令02原機(峠)112  
令和3年1月15日

核燃料物質使用変更許可申請書

既に許可を受けた人形峠環境技術センター（以下「センター」という。）における核燃料物質の使用等について、核燃料物質の平和利用及び公共の安全に資することを目的として、共通編、開発試験棟及び濃縮工学施設に係る内容を次のとおり変更する。詳細を別添1から別添3に示す。

国立研究開発法人日本原子力研究開発機構  
人形峠環境技術センター  
核燃料物質使用変更許可申請書

変更前	変更後	変更の理由
<p style="text-align: center;">図一(2)-1 OP-1 主棟 1 階平面図及び管理区域図</p> 	<p style="text-align: center;">図一(2)-1 OP-1 主棟 1 階平面図及び管理区域図</p> 	<p>記載の適正化を図るため（核物質防護情報に係る図面の見直し） (3)-14)</p> <p>記載の適正化を図るため（撤去済の機器を削除） (3)-14)</p>

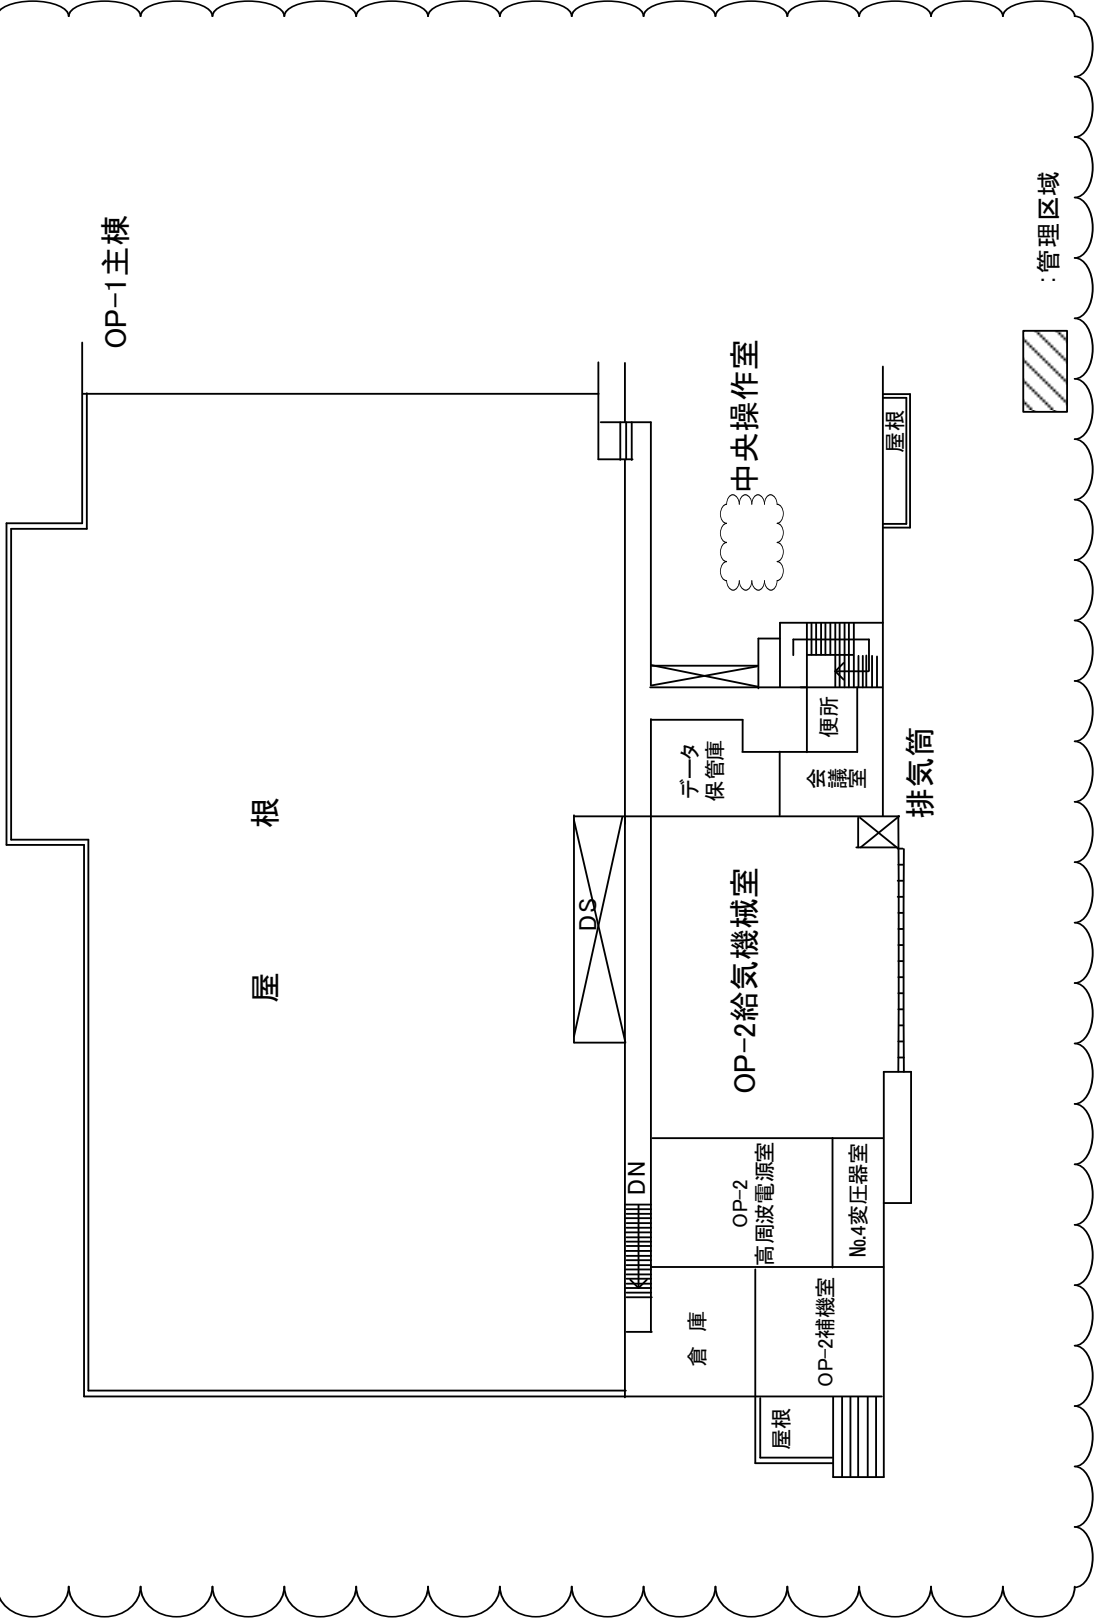
変更前	変更後	変更の理由
		<p>記載の適正化を図るため（核物質防護情報に係る図面の見直し） (3)-14)</p>

図-(2)-2 OP-1 主棟 2階平面図及び管理区域図

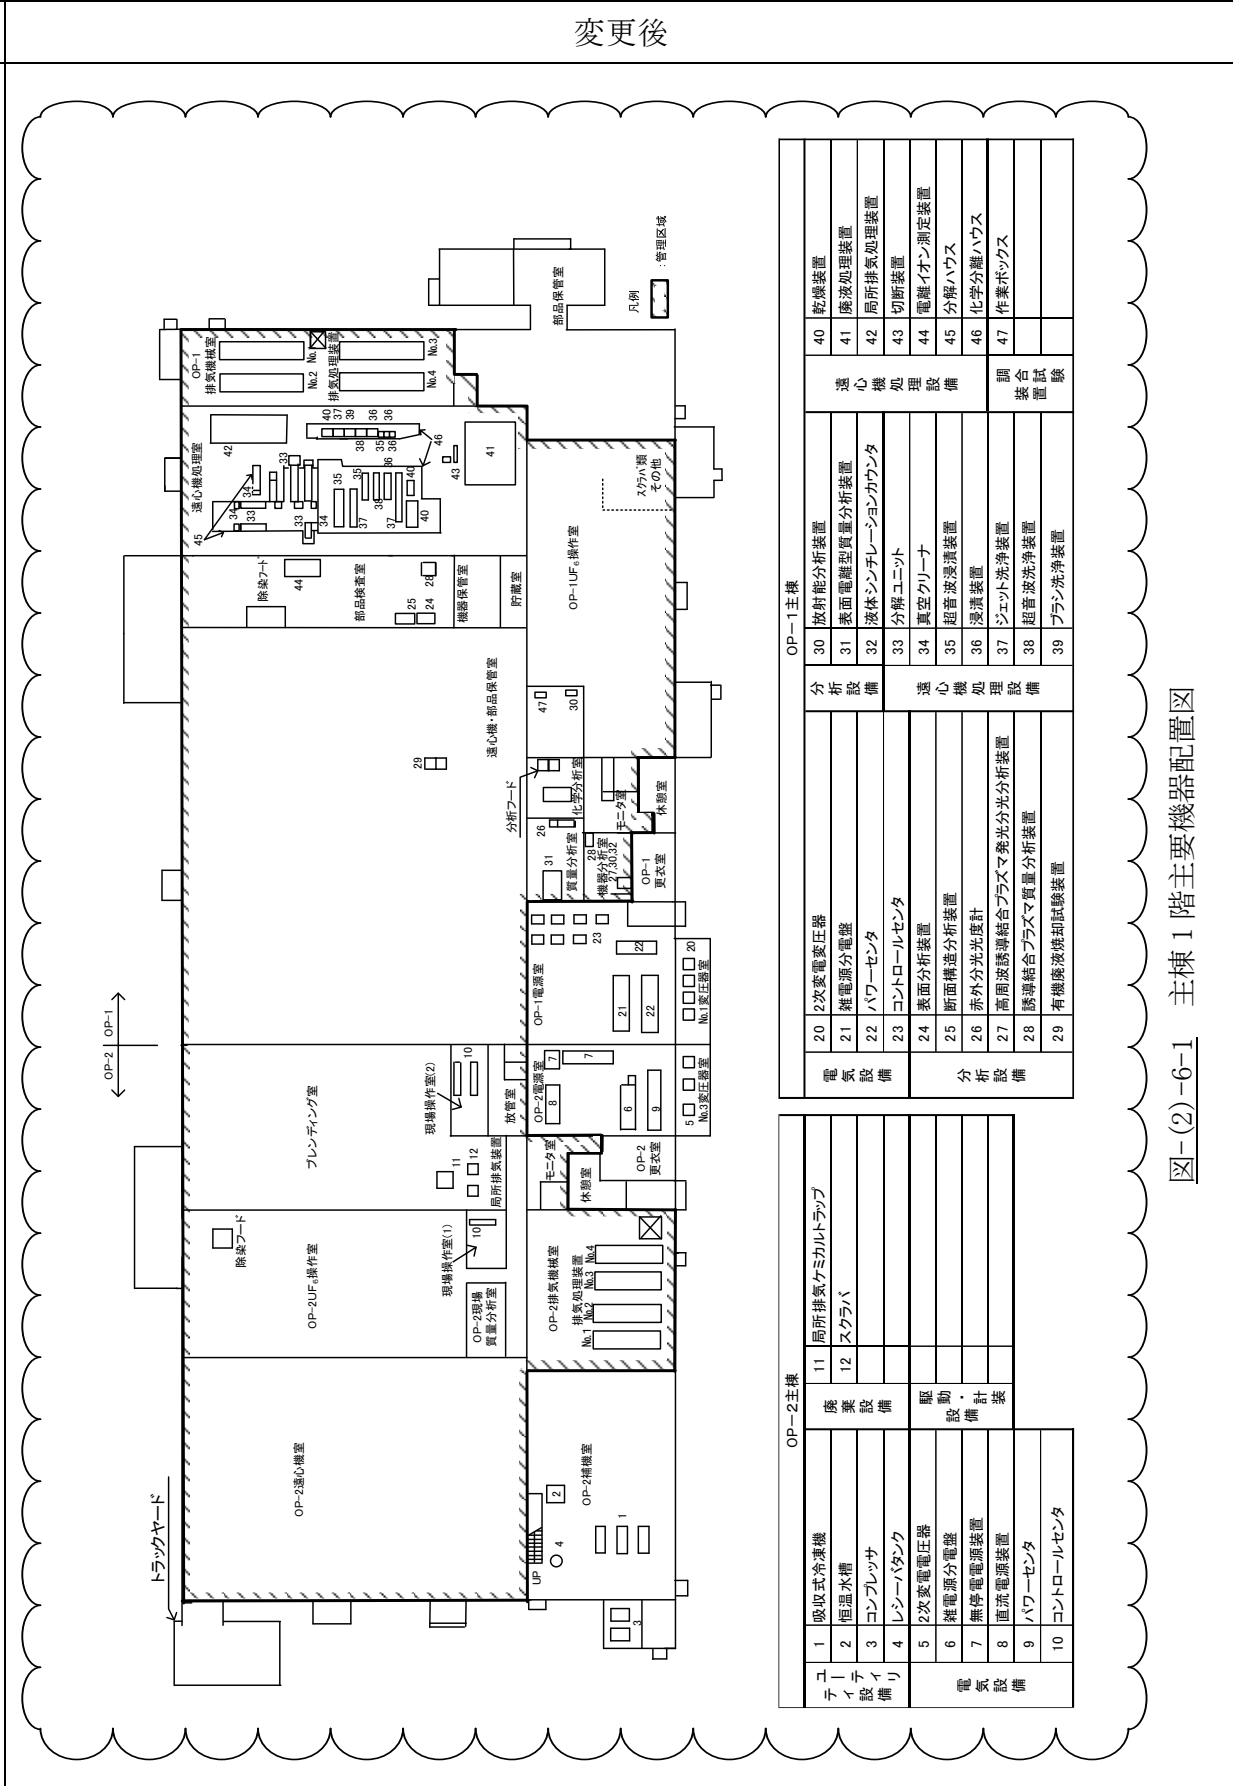
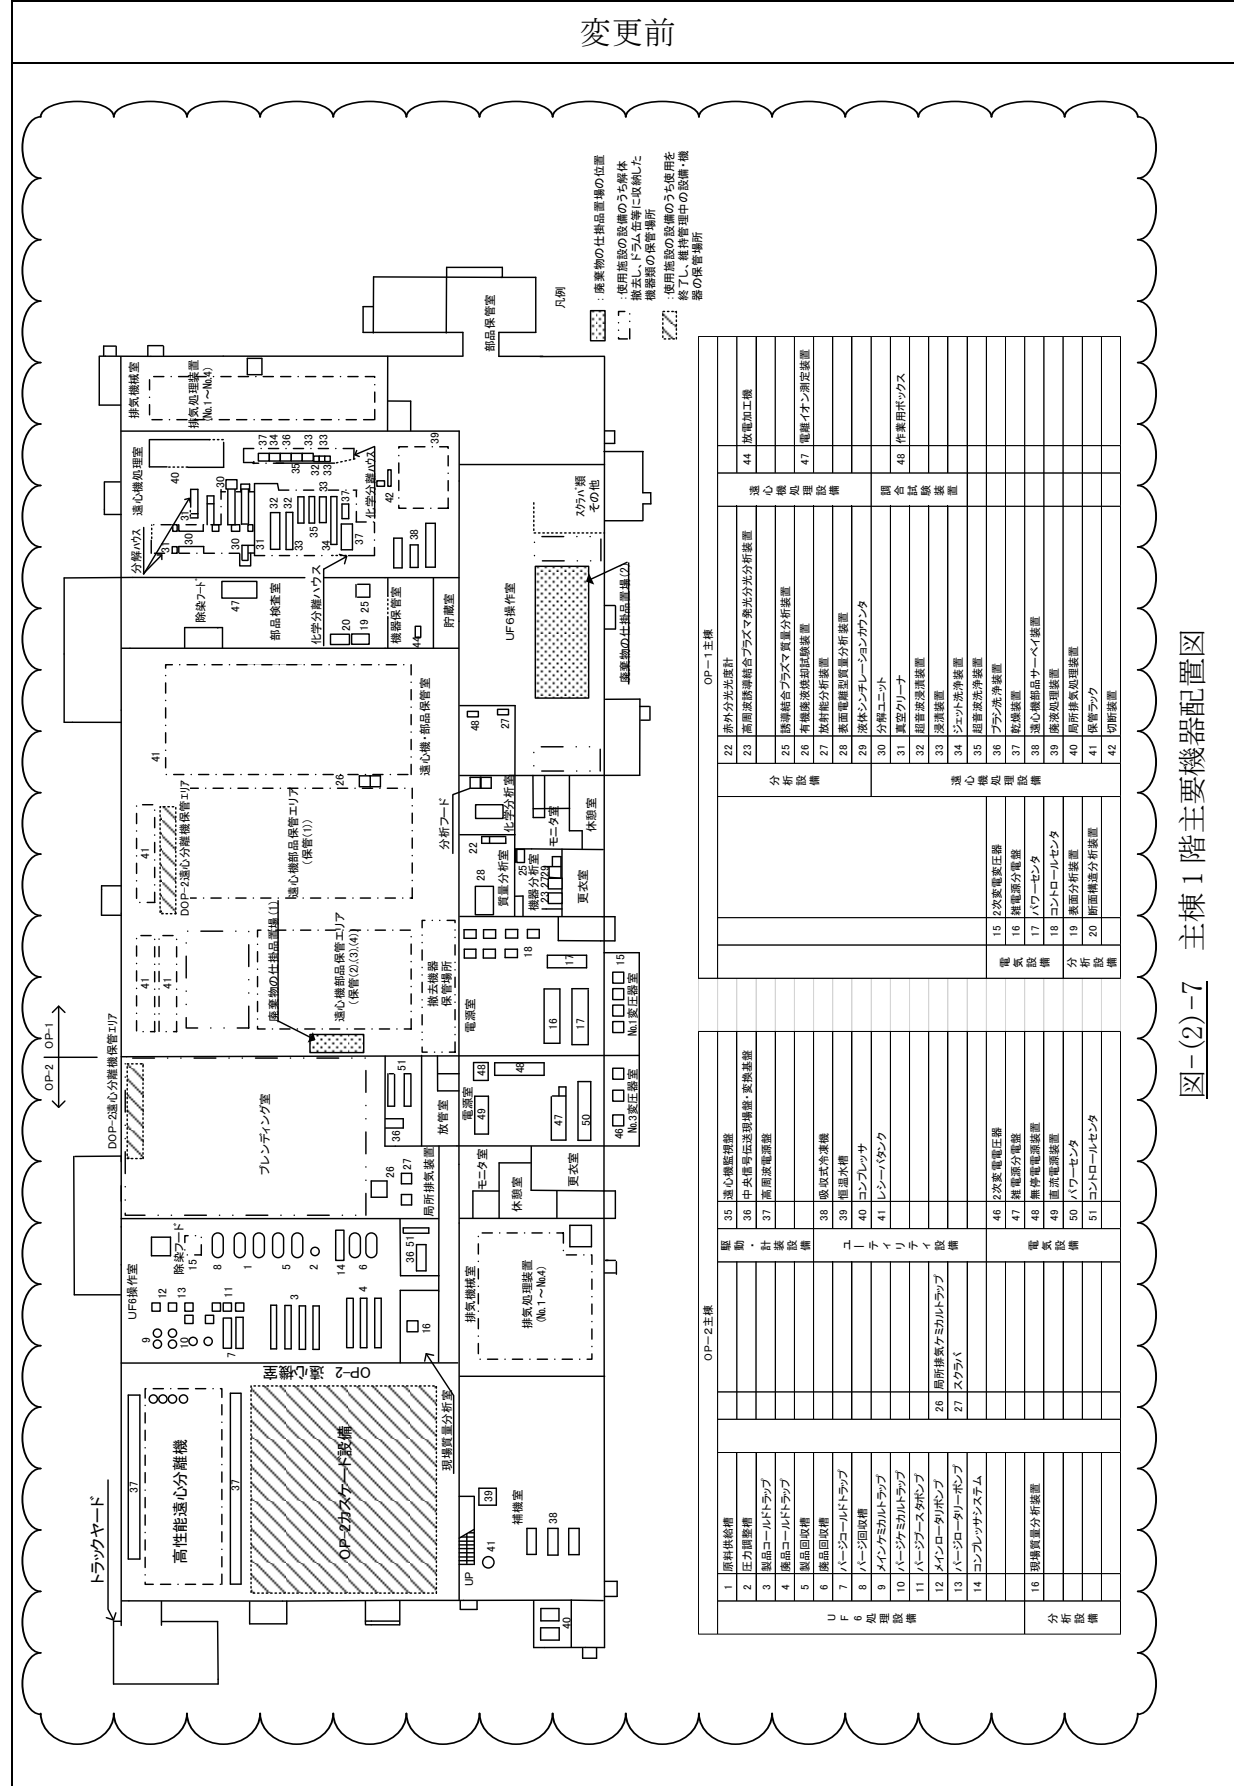
変更前	変更後	変更の理由
 <p style="text-align: center;">図一(2)-3 OP-2主棟1階平面図及び管理区域図</p>	 <p style="text-align: center;">図一(2)-3 OP-2主棟1階平面図及び管理区域図</p>	<p>記載の適正化を図るため（核物質防護情報に係る図面の見直し） (3)-14)</p> <p>記載の適正化を図るため（撤去済の機器を削除） (3)-14)</p>

図-(2)-6-3 主棟 1 階主要機器配置図（ドラム缶等に収納した機器及び廃棄物の仕掛品）

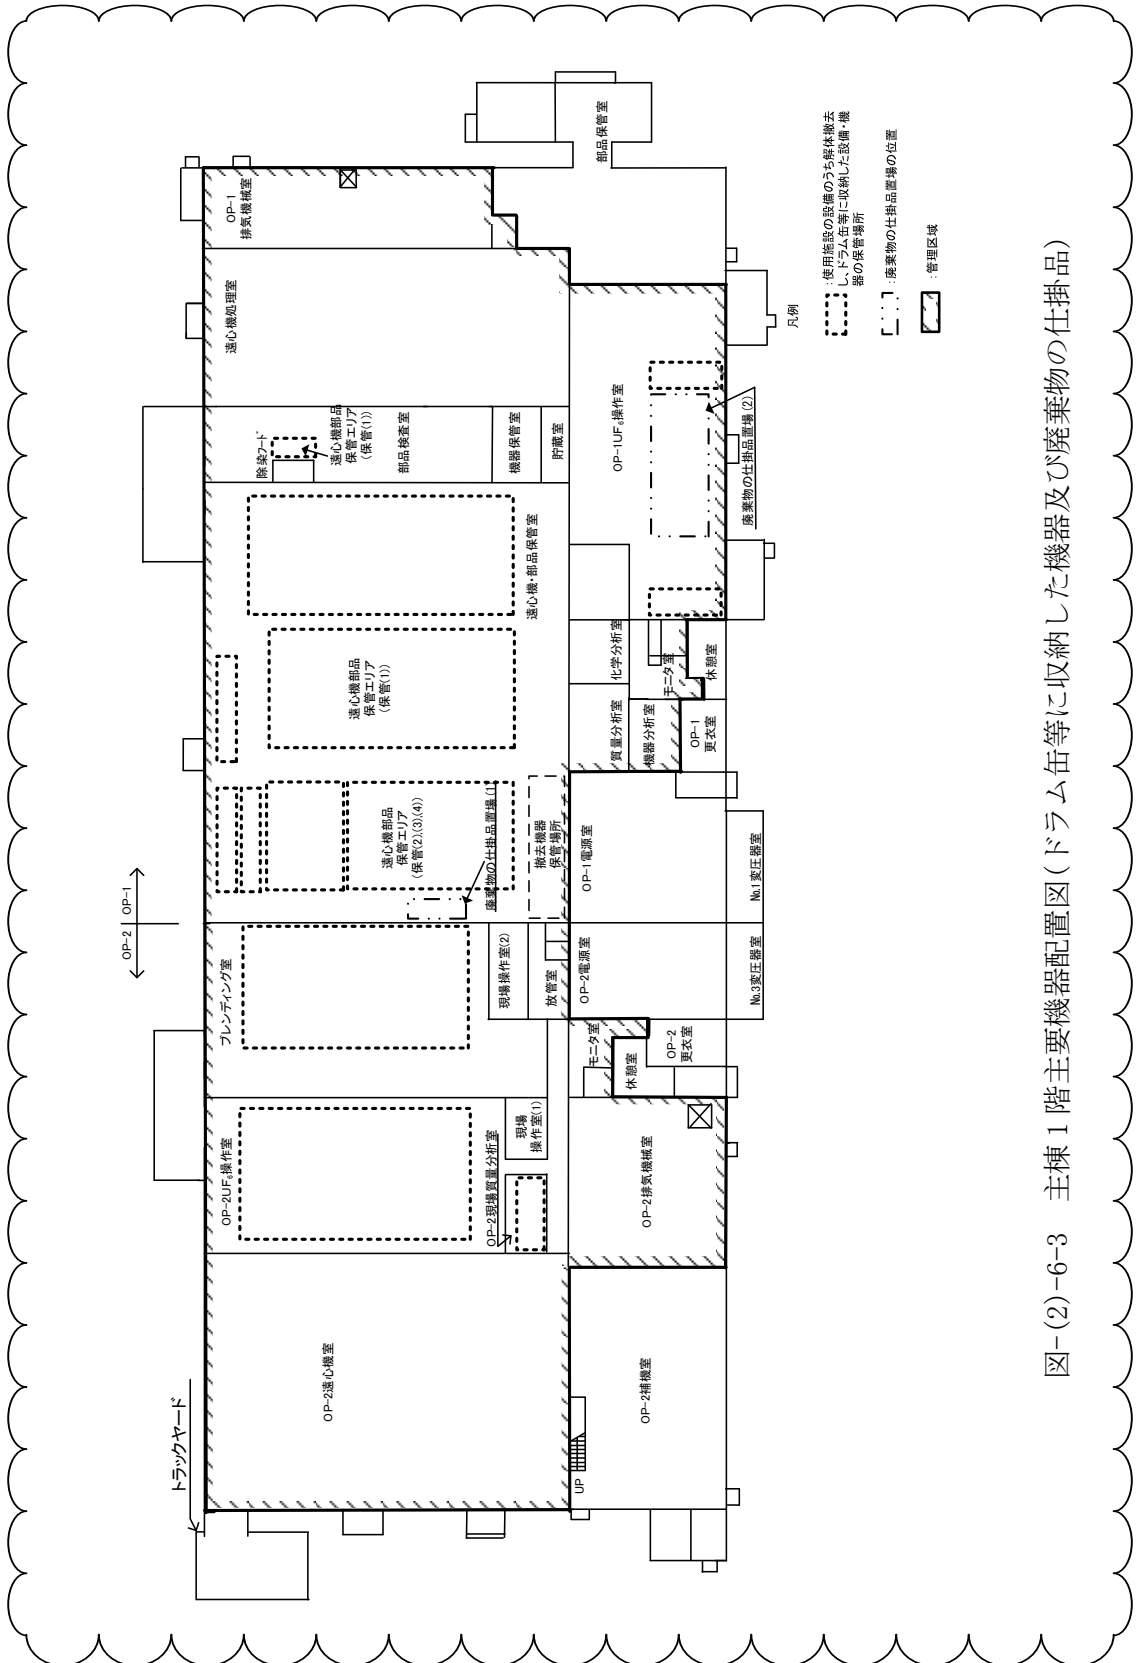
変更前	変更後	変更の理由
<p>(新規)</p>	 <p>凡例          ・使用後の設備のうち解体撤去し、ドラム缶等に収納した設備・機器の保管場所          [---] : 廃棄物の仕掛品置場の位置   : 管理区域</p>	<p>主棟 1 階主要機器配置図（ドラム缶等に収納した機器及び廃棄物の仕掛品）を新規追加 (3)-7)</p>
